**Avis délibéré de la mission régionale d'autorité
environnementale sur le projet de parc photovoltaïque porté
par la société « EDF renouvelables »
sur la commune de Les Martres-d'Artière (63)**

Avis n° 2022-ARA-AP-1305

Avis délibéré le 15 mars 2022

Figure 2: Plan d'implantation du projet (source : étude d'impact)

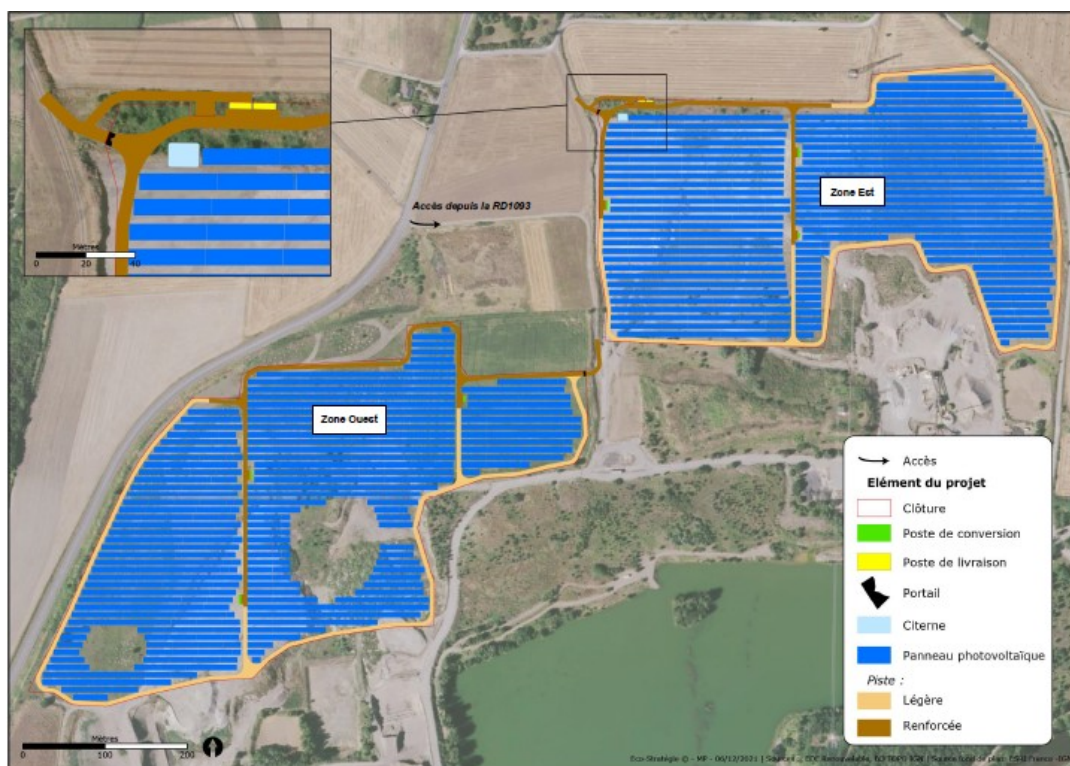
Le raccordement en souterrain de la centrale photovoltaïque au réseau électrique et ses incidences environnementales ne font pas l'objet d'une analyse approfondie⁹. Faisant partie du projet, ses caractéristiques et ses incidences doivent être présentées et évaluées de manière précise, même s'il relève d'une autre maîtrise d'ouvrage et d'un calendrier différent. Ce n'est pas le cas

dans le dossier fourni et devrait l'être dès ce stade, d'autant plus qu'aucune autre autorisation ne pourrait s'avérer nécessaire à la réalisation du projet de raccordement.

L'Autorité environnementale recommande d'inclure dans le périmètre du projet et donc de l'étude d'impact, le raccordement au réseau électrique national, fonctionnellement lié au parc photovoltaïque, d'évaluer ses incidences environnementales et de présenter les mesures prises pour les éviter, les réduire et si besoin les compenser.

Figure 3: Carte des habitats (source : étude d'impact)

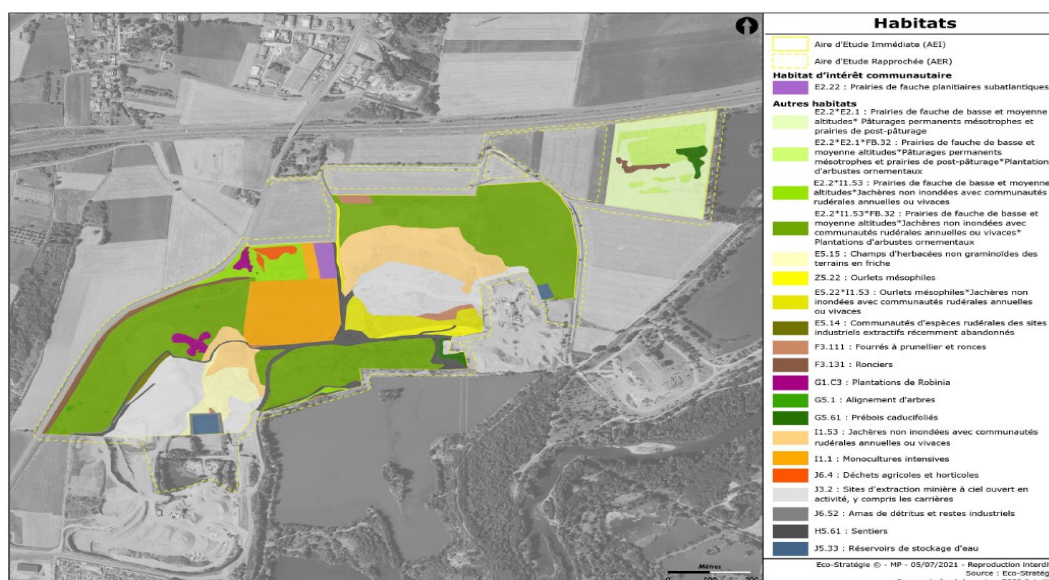
S'agissant des **habitats**¹⁴, ils sont qualifiés pour la plupart d'enjeu faible. Le secteur d'implantation du projet est essentiellement artificialisé, mais comporte une prairie de fauche planitiaire subatlantique sur 0,48 ha d'enjeu fort. Les autres prairies herbacées sur 31 ha, sont qualifiées d'enjeu faible. Des cultures intensives d'orge ou maïs sont également localisées sur près de cinq hectares, ainsi que quelques haies (arbustes, fourrés à Prunellier, ronces) et des secteurs humides (mares temporaires, ornières). Une étude écologique¹⁵ réalisée en décembre 2017 par l'exploitant Granulats Vicat localise un ensemble de « mares et ornières temporaires » sur la zone est du site d'implantation. Le dossier indique qu'« il a été difficile d'effectuer des sondages à la tarière de profondeur suffisante afin de déterminer la présence de potentielles zones humides à partir du critère sol (tarière parfois bloquée dès 5 cm) » en raison d'un fort tassement du sol et de la présence de remblais comportant des gravats (tuiles, ciment, moellon et cailloux). Or, pour l'Autorité environnementale, les relevés pédologiques¹⁶ réalisés sur le site n'ont pas permis d'identifier et de caractériser avec certitude la nature humide ou non des sols de ces secteurs à forts enjeux, en lien avec la trame bleue présente au sud du projet : étangs, Allier et ses abords ; ils sont à défaut d'investigations complémentaires, à considérer aussi comme des zones humides.

L'Autorité environnementale recommande de compléter l'identification des zones humides, d'analyser leurs fonctionnalités, plus généralement de réévaluer et préciser les impacts du projet sur les habitats et les espèces inféodées à ceux-ci et de revoir les mesures d'évitement, de réduction et si besoin de compensation en conséquence.
